Svar på spørsmål 31.03.23 – Totalentreprise Ny gjenvinningsstasjon

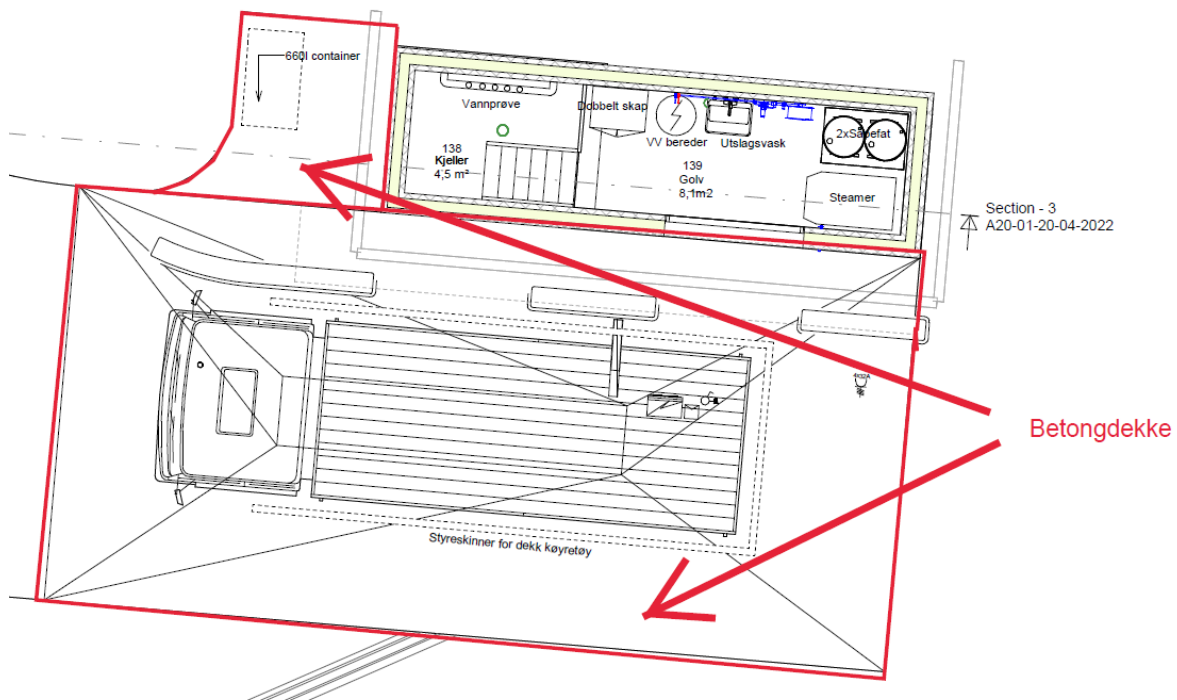
Hva skal forutsettes for u-verdi/isolasjon på lagerbygg?

For Gjenbruksareal, vinduer og EE-avfall er det ikke bestemt u-verdi eller isolasjon. Dette arealet skal holde minimum 5°C og være frostsikkert.

Farlig avfall skal kunne holde 15 °C ved DUT (-12 °C).

Kontordel skal kunne holde 24 °C ved DUT (-12 °C).

For øvrig forutsettes at krav i TEK17 oppfylles.

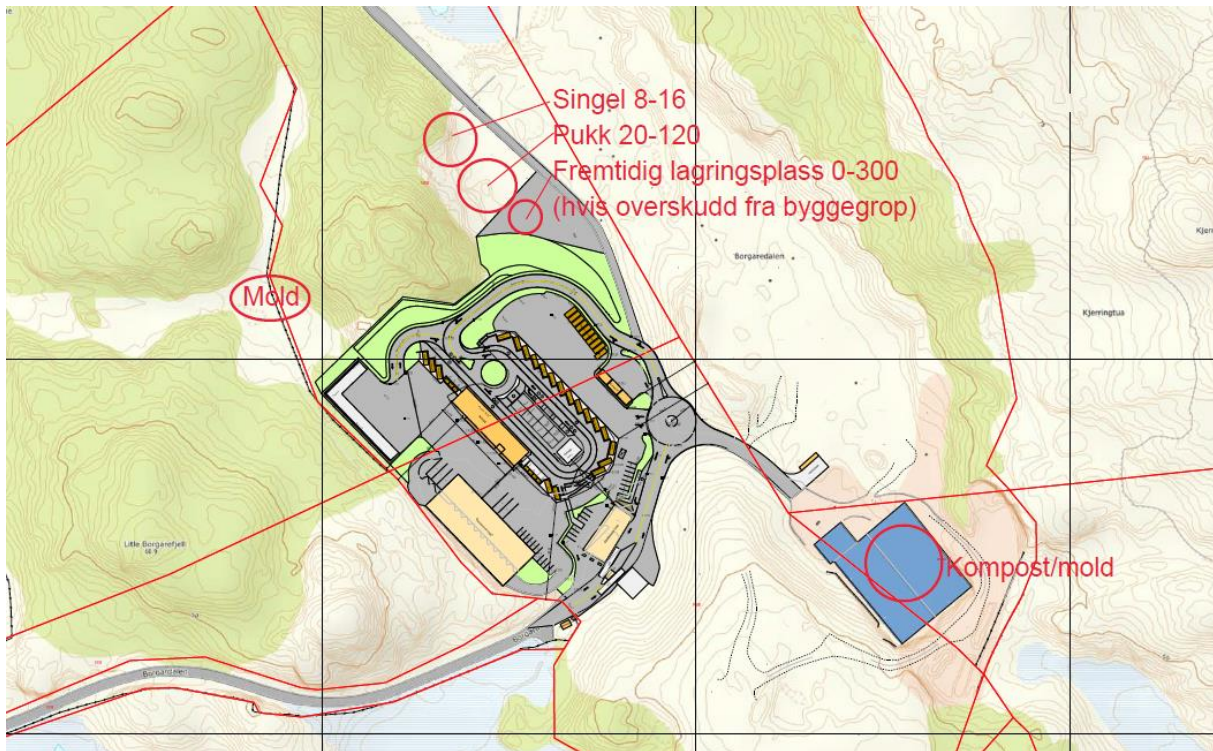
Skal det legges betong eller asfalt foran vaskehall?

Kan vi legge til grunn i tilbudet at det er lagret tilstrekkelig med masser innenfor «planens avgrensing»? Vi har ingen opplysninger om hvor mye som er lagret innenfor byggeområde, eller om byggherren tenker at det skal fraktes masser fra hele Borgaredalen.

Dekke foran vaskeplass skal være i betong.

Se skisse for plassering av masser.

En korrigerings som må gjøres i forhold til dette er at T1 0-32 grus for avretting til asfalt må kjøpes inn og transporteres til Borgaredalen. TE skal dekke disse kostnadene.
